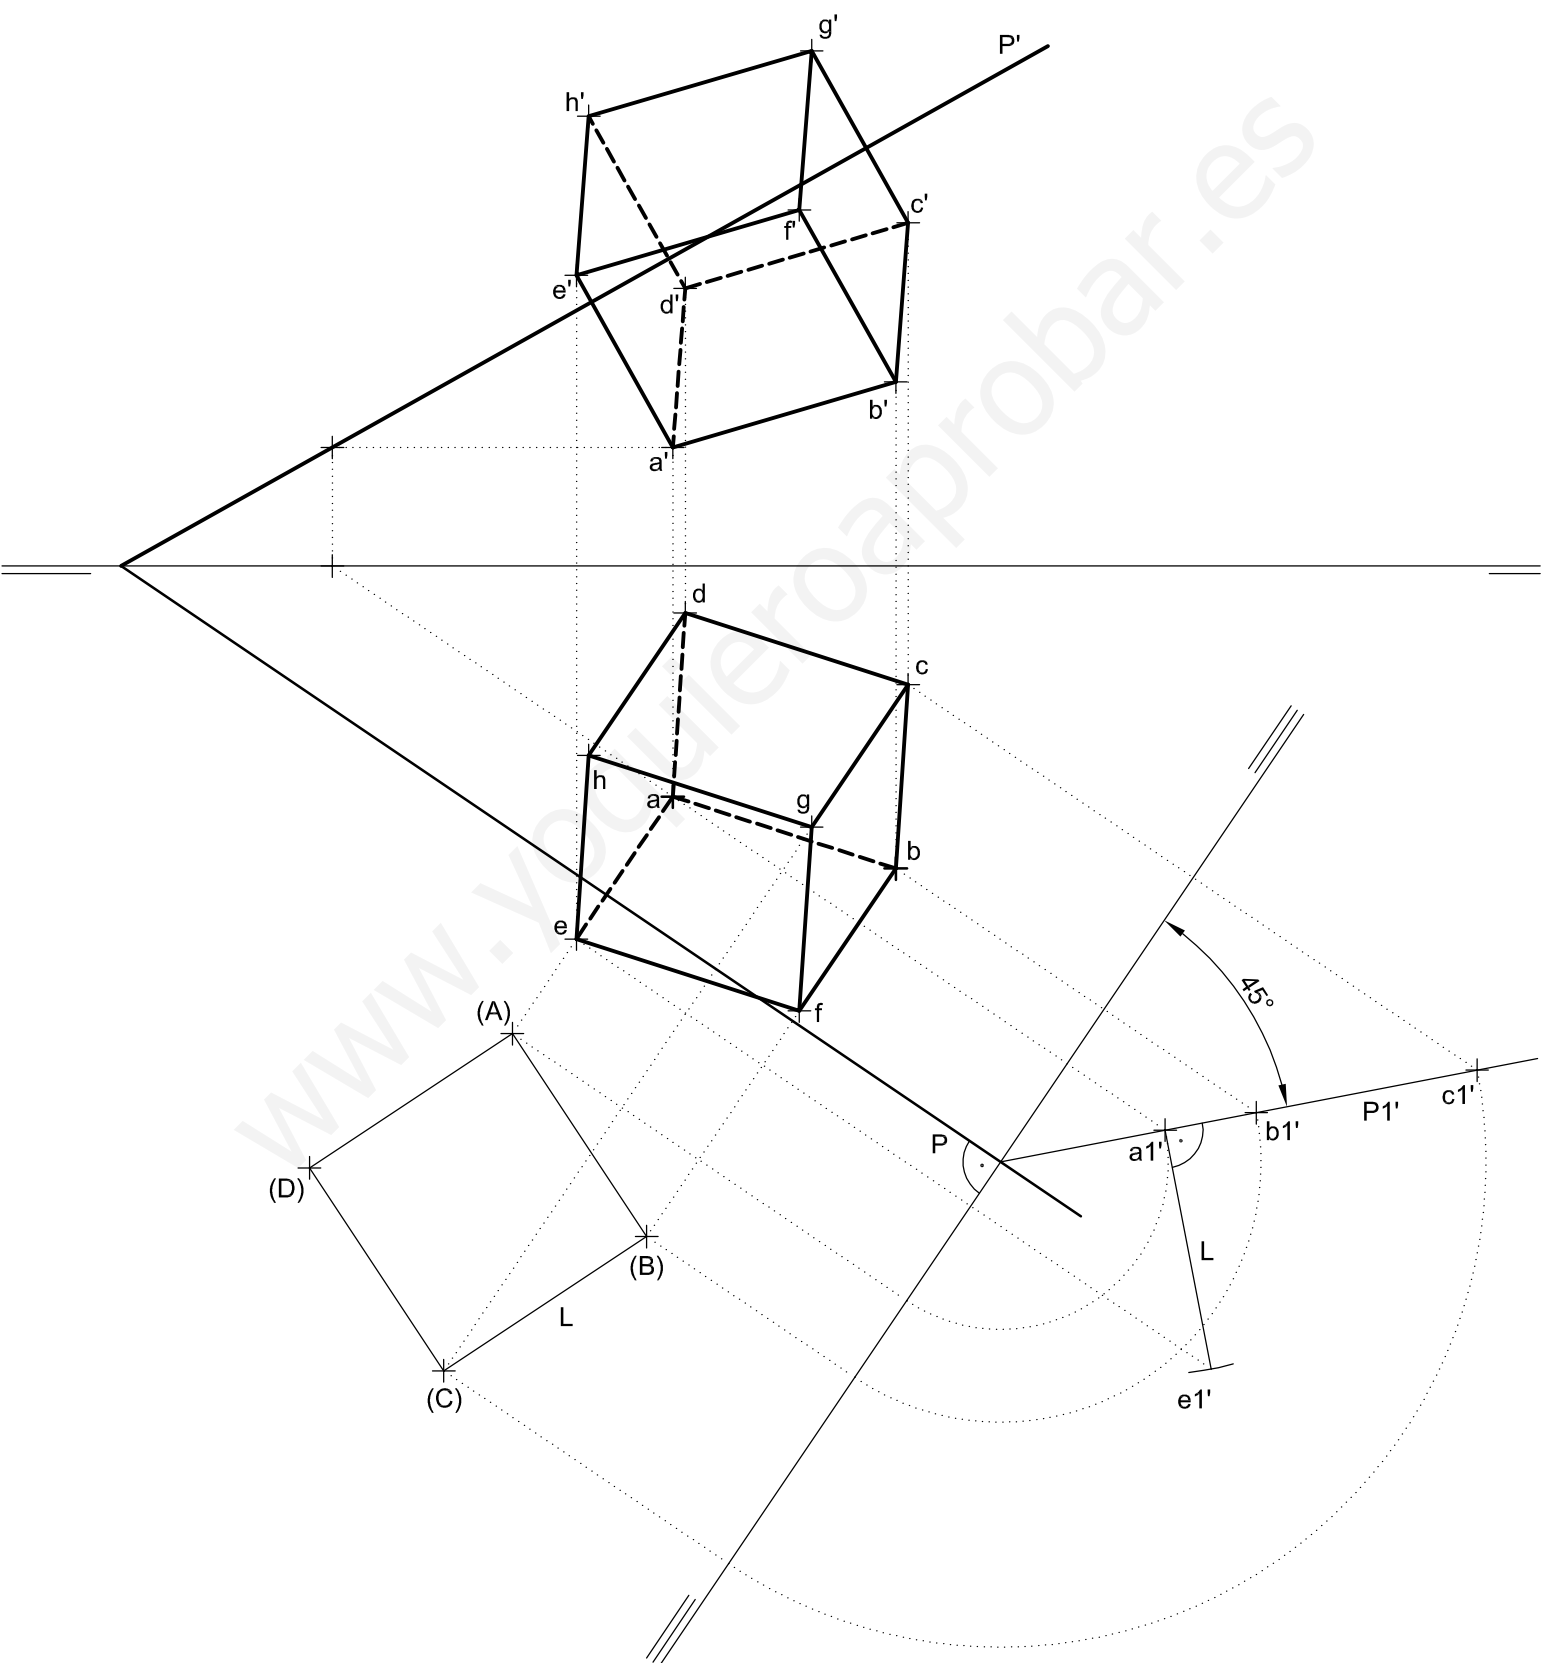
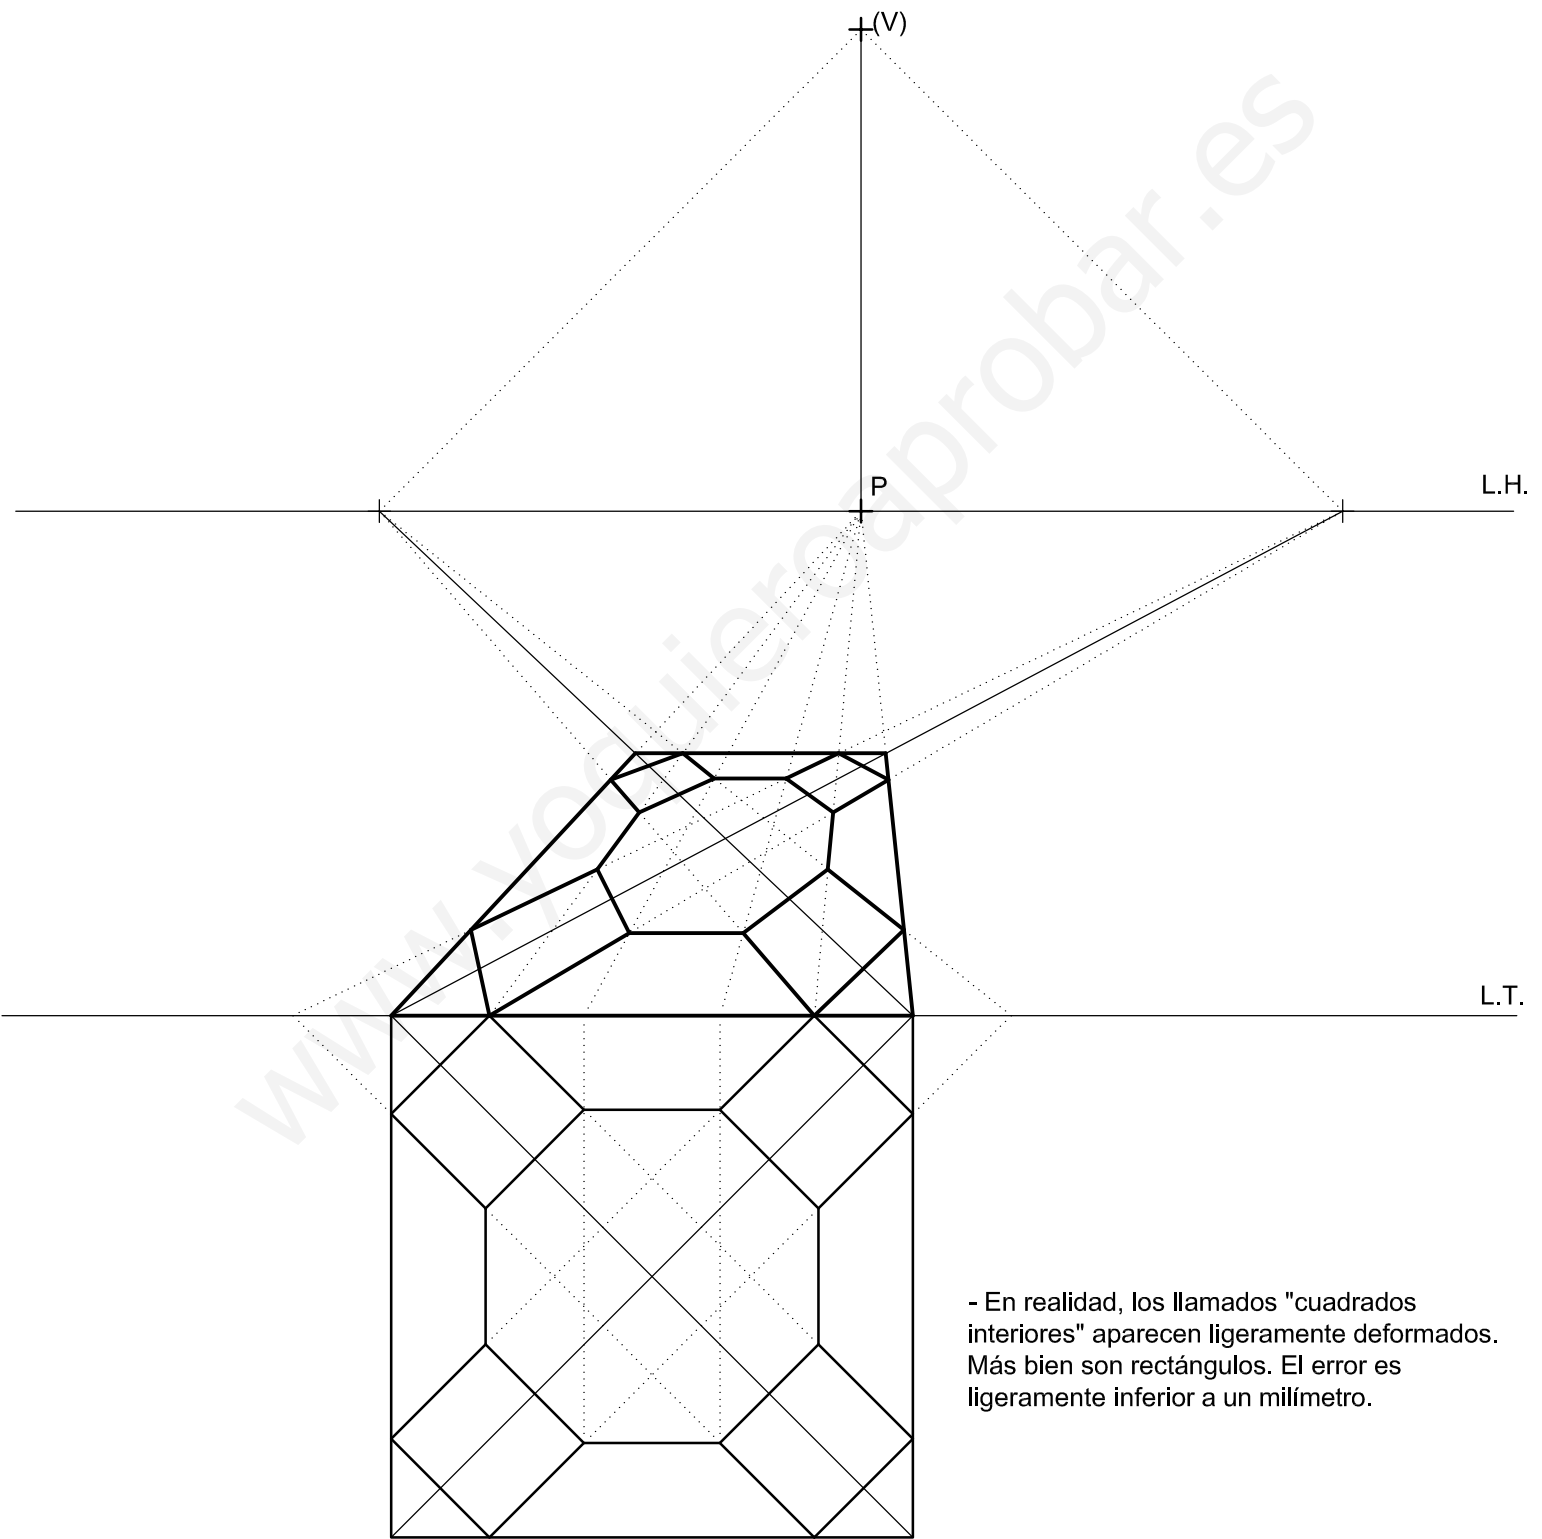
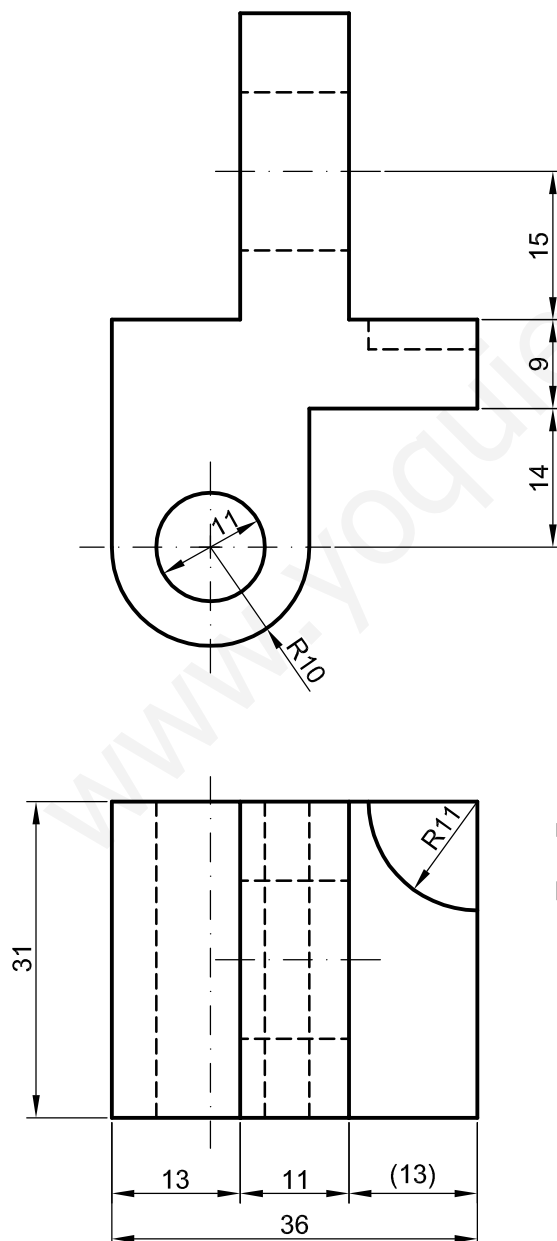
- En realidad, los llamados "cuadrados interiores" aparecen ligeramente deformados. Más bien son rectángulos. El error es ligeramente inferior a un milímetro.

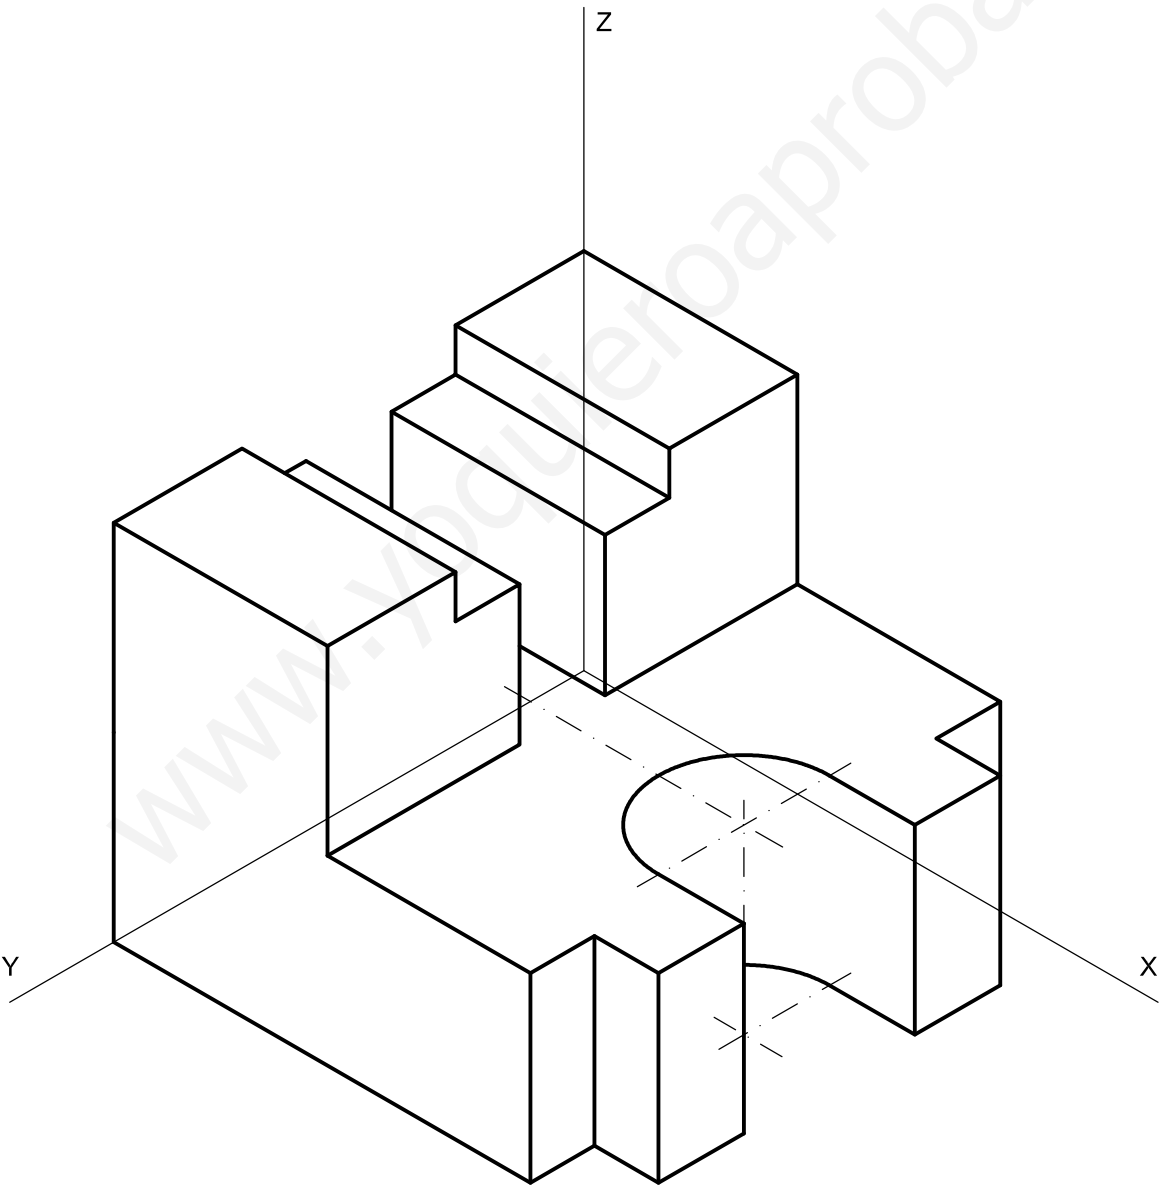
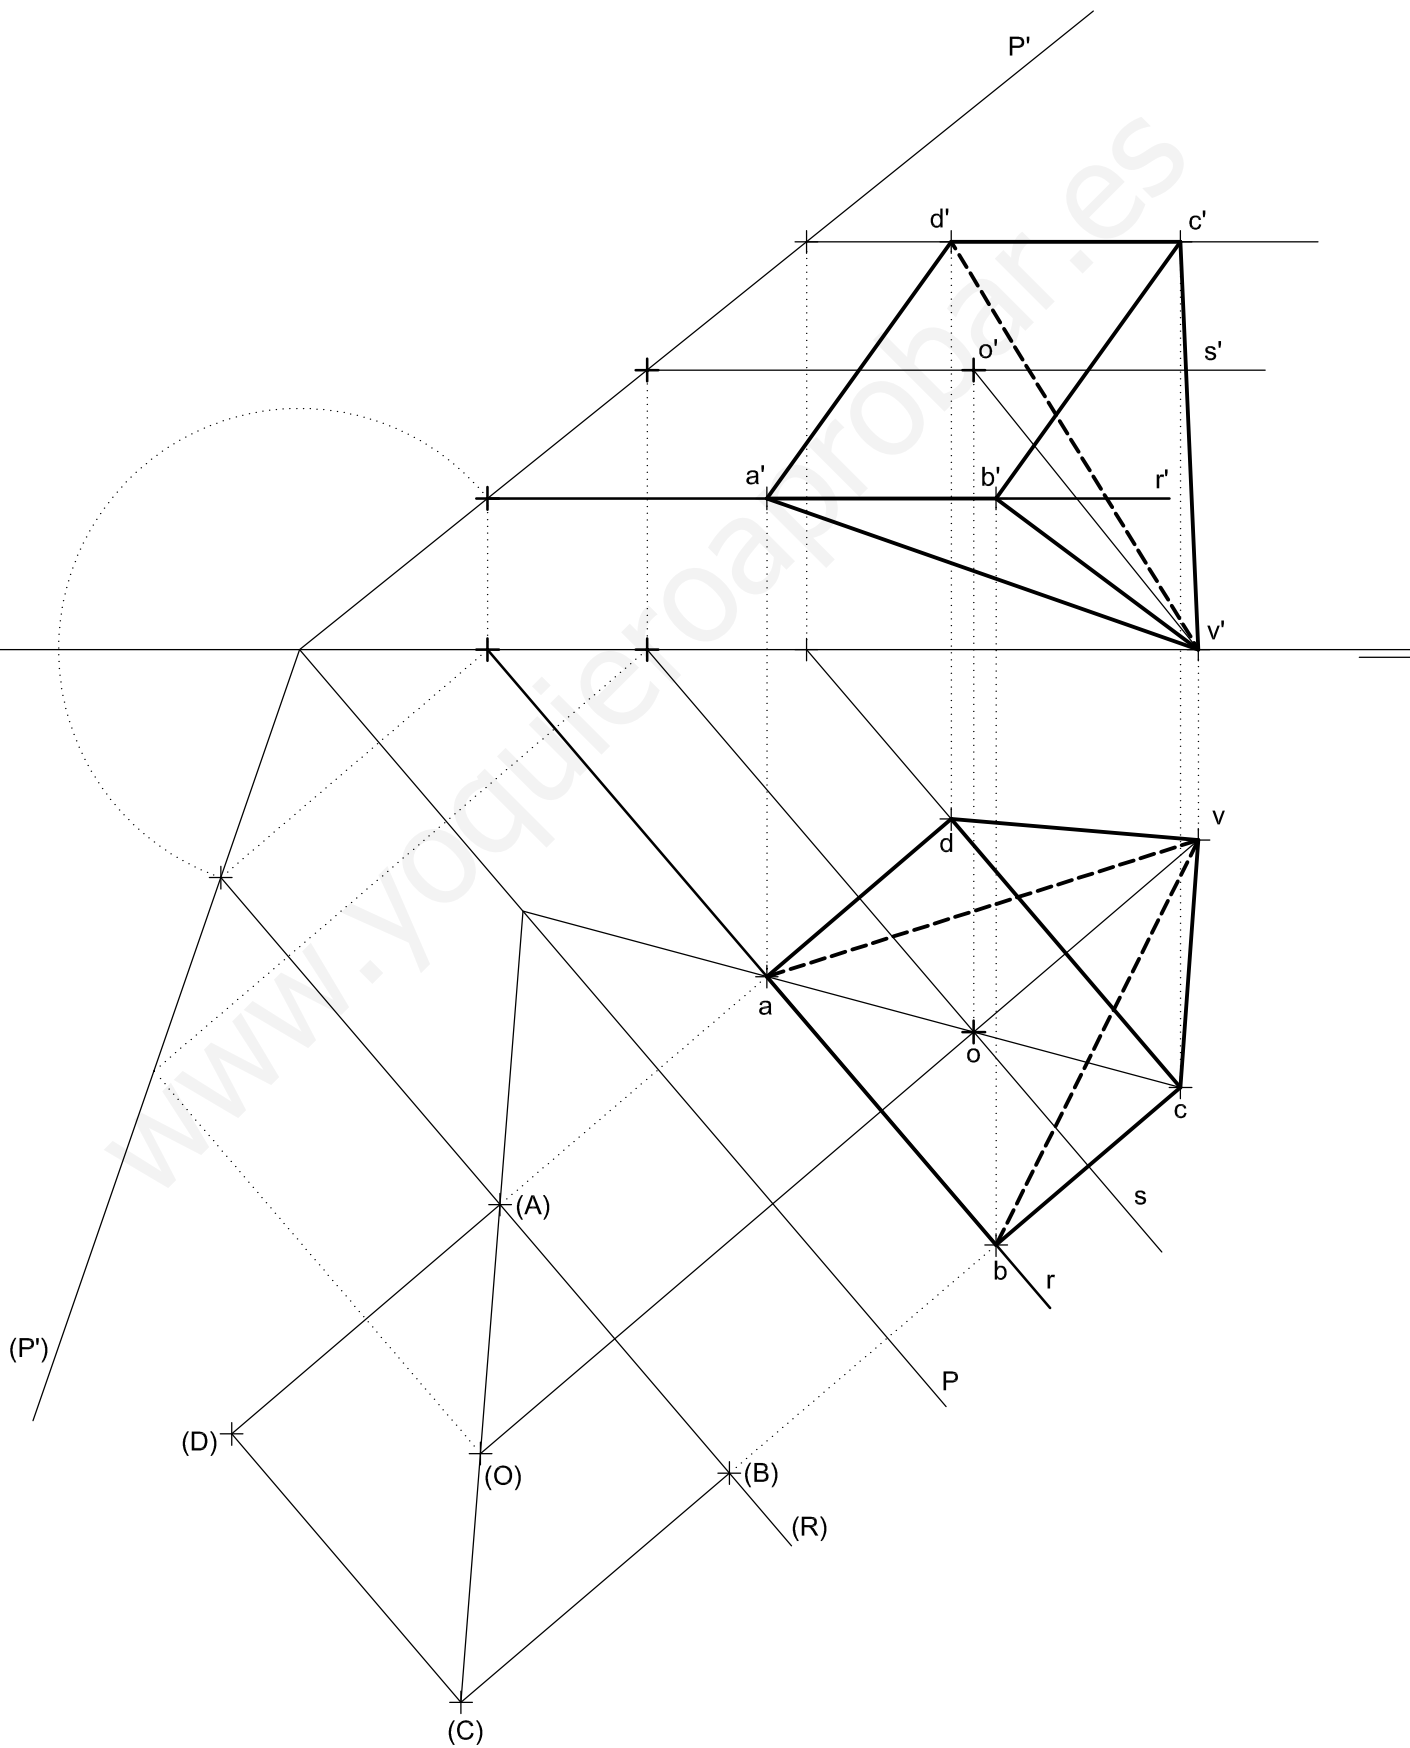
- El diámetro del taladro pasante superior no puede acotarse al mostrarse en ambas vistas con línea de tipo E.
- Por el mismo motivo, la profundidad del sector circular, de radio 11, tampoco puede acotarse.

Para poder acotar ambas dimensiones se requiere perfil derecho, no solicitado.
